Elektrisk tilslutning

2020-12-10 VISTRON W65 – THISION XS PLUS

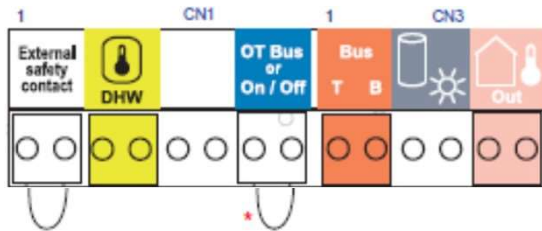
De første 100 kedler vi har fået på lager, mangler "lus" på OT Bus – On / Off. Hvis der ikke er en forbindelse på disse klemmer, vil kedlen ikke opfylde varmekrav. For at løse dette, kan "lus" på Bus anvendes.

1. Afmonter "lus" på Bus.
2. Fjern kodning på stik.
3. Monter "lus" på Bus stik og monter stik på OT Bus

Fremadrettet vil denne "lus" være monteret fra fabrikk.
